Verlängerung des Rahmenbetriebsplans zum Vorhaben „Weiterführung des Tagebaus Nochten 1994 bis Auslauf“

Mein Zeichen: PS20-025, Grüne Liga Bundesverband (Bitte immer angeben)

Einwendungen

Abb. 1: Tagebaufolgelandschaft entspr. RBPl. 1994

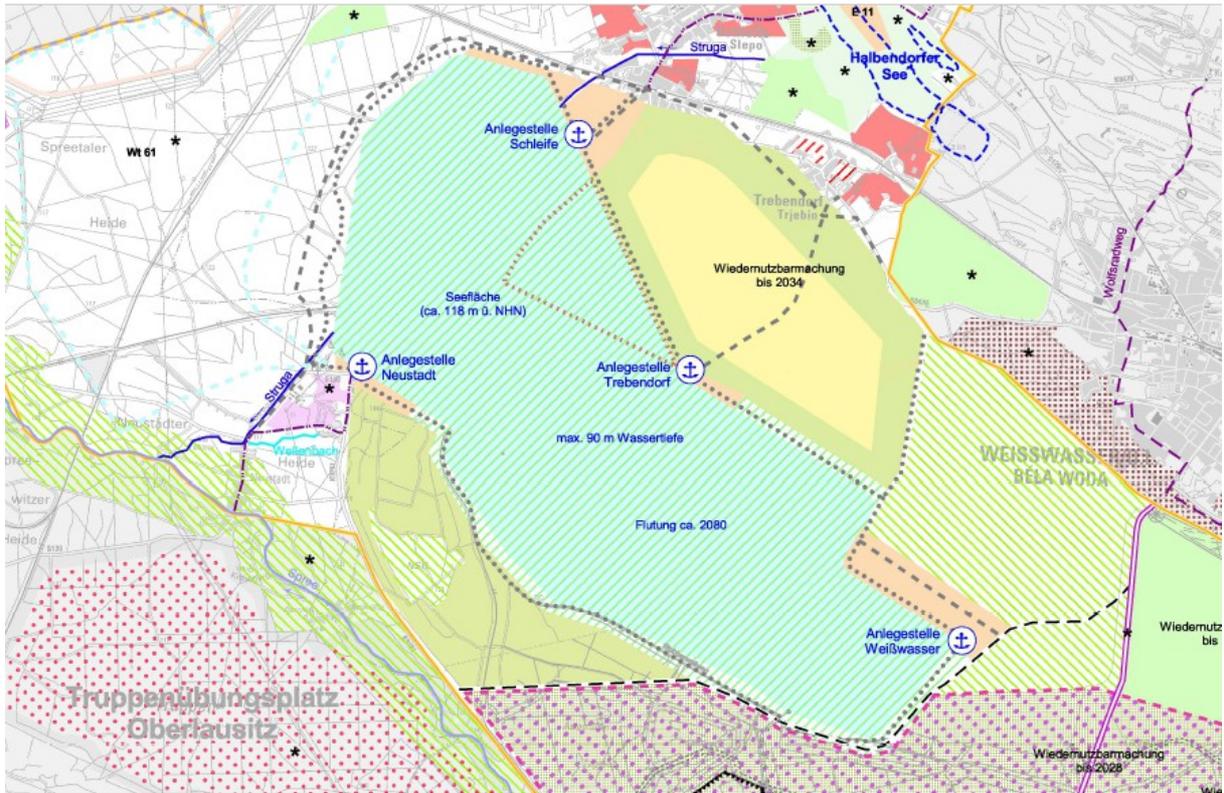
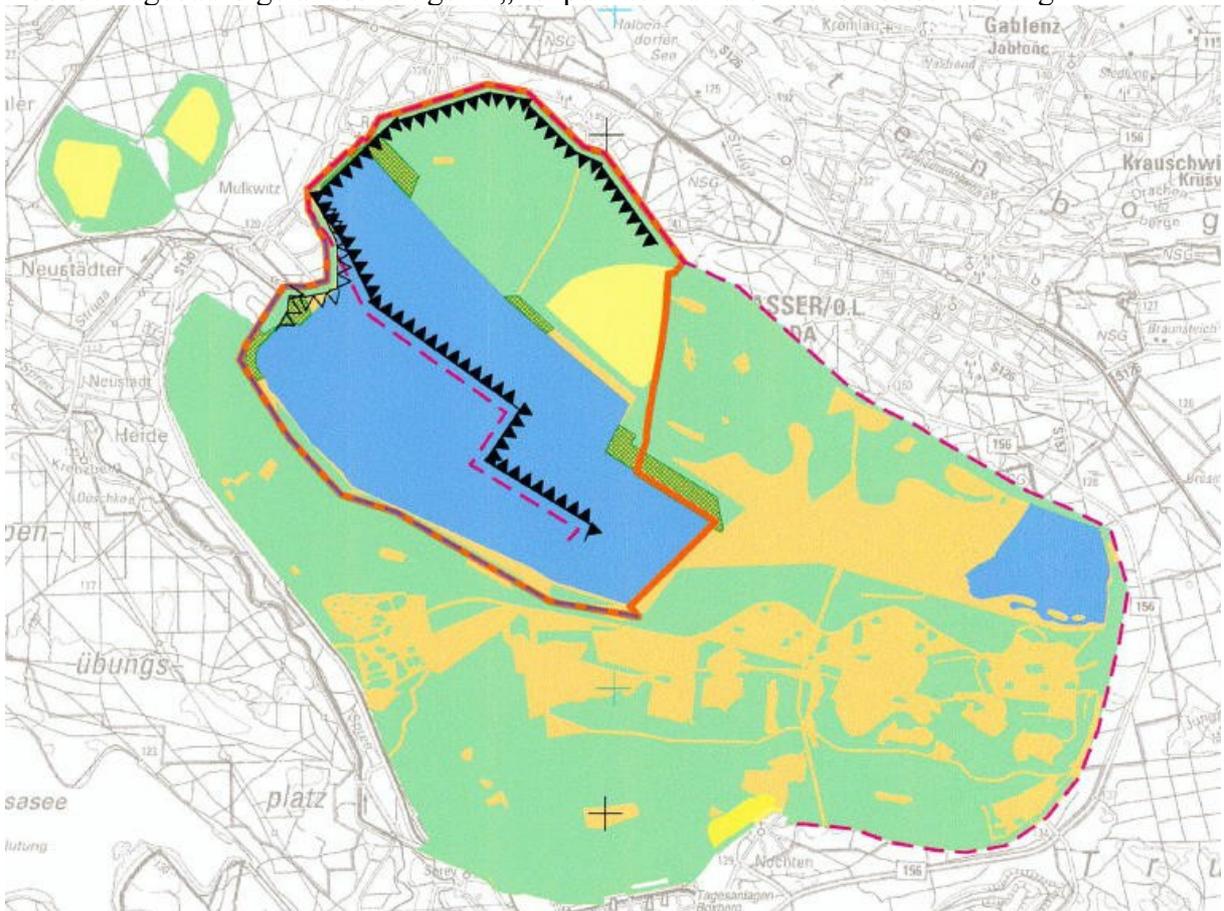
Dieses Kongruenzgebot beachtet der offengelegte Rahmenbetriebsplan nicht, denn dieser sieht eine gänzlich andere Bergbaufolgelandschaft vor, als der im Jahr 2014 genehmigte übergeordnete Braunkohlenplan „Tagebau Nochten“. Insbesondere die nun geplante Lage und Größe des Tagebaurestsees widerspricht erheblich den Festsetzungen des Braunkohlenplans und damit der verbindlichen höheren Landesplanung.

Dies wird unmittelbar deutlich, wenn man die Übersichtsdarstellungen vergleicht, die die geplante Bergbaufolgelandschaft nach dem 1994 zugelassenen Rahmenbetriebsplan (1), nach dem Braunkohlenplan 2014 (2) und nach den „Eckpunkte für die zweite Fortschreibung Braunkohlenplan“ (Abbildung aus der Scopingunterlage zum obligatorischen Rahmenbetriebsplan, 2018) (3) zeigen:

Die nachfolgende Tabelle verdeutlicht die erheblich abweichenden Ausmaße, die für den „Nochtener See“ auf den unterschiedlichen Planungsebenen vorgesehen sind. Diese sind widersprüchlich und verstoßen gegen das raumordnungsrechtliche Kongruenzgebot:
